Erläuterung – Fassade / Wärmebrücken

Da entsprechend der Aufgabenstellung zum Zeitpunkt der Wiederinbetriebnahme keine energetischen Ertüchtigungen der Gebäudehülle oder konzeptionellen Gesamtbetrachtungen erfolgen sollen, wurde seitens b2 für den Anschlusspunkt der Fenster an die ungedämmte Fassade eine Wärmebrückenberechnung erstellt, um ggf. kritische Punkte analysieren zu können.

1. Auslegung / Fenstereinbau ohne Dämmung

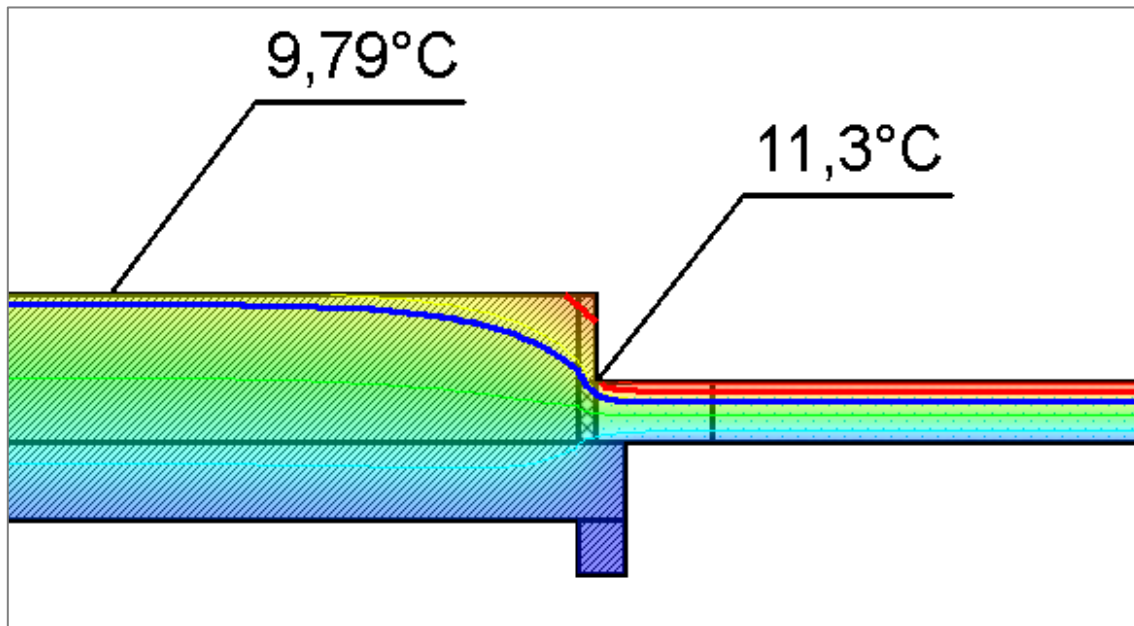
Überschreitung der Taupunkttemperatur von $9,3\text{ °C}$ -> ok

Aber Unterschreitung der Schimmelpilzgrenztemperatur von $12,6\text{ °C}$

- Gefahr der Schimmelpilzbildung auf der Bauteilinnenoberfläche Wand und
- Fensteranschluss

2. Auslegung / Fenstereinbau mit Laibungsdämmung

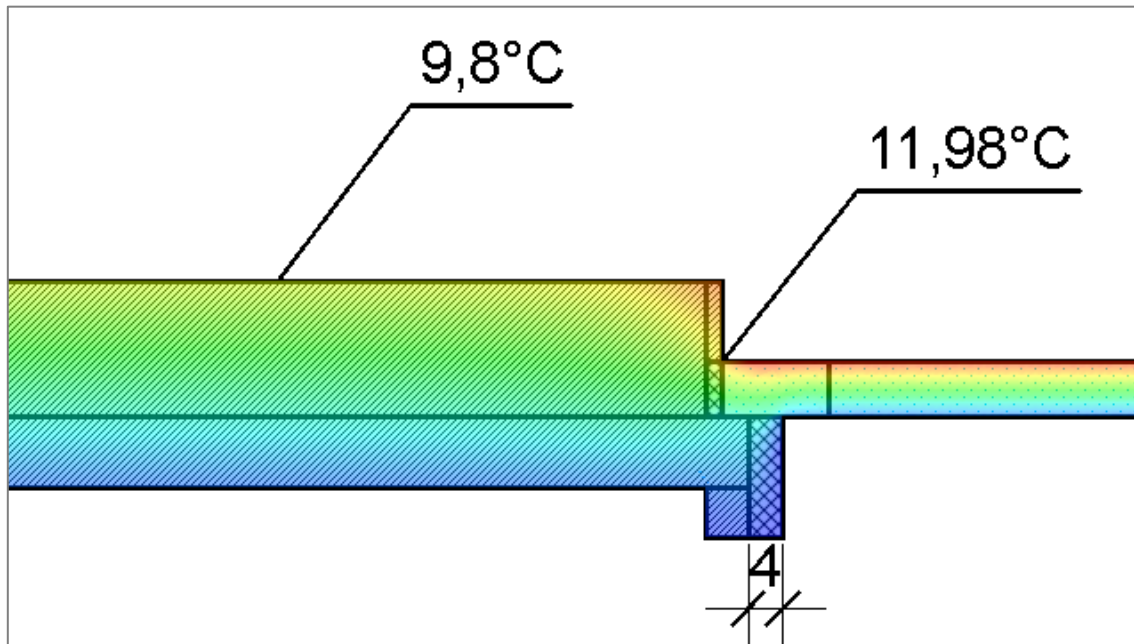
Überschreitung der Taupunkttemperatur von $9,3\text{ °C}$ -> ok

Aber Unterschreitung der Schimmelpilzgrenztemperatur von $12,6\text{ °C}$

- Gefahr der Schimmelpilzbildung auf der Bauteilinnenoberfläche Wand und
- Fensteranschluss

3. Fenstereinbau mit Laibungsdämmung und Vollwärmeschutz 12cm WLG 035

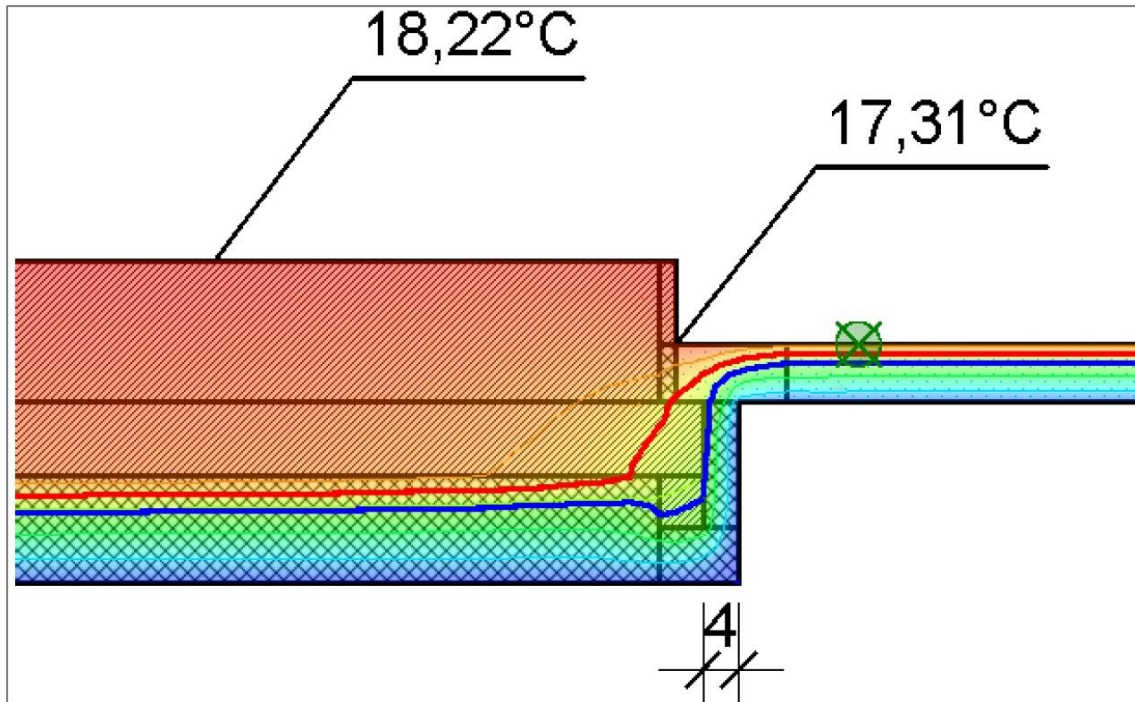
Überschreitung der Taupunkttemperatur von $9,3 \cdot \text{c} - 7 \text{ ok}$

Überschreitung der Schimmelpilzgrenztemperatur von $12,6 \cdot \text{c} - 7 \text{ ok}$

Wir bitten um Kenntnisnahme und Festlegung zu weiteren Maßnahmen (bspw. Einbau von Regel-Air-elementen in Fenstern).
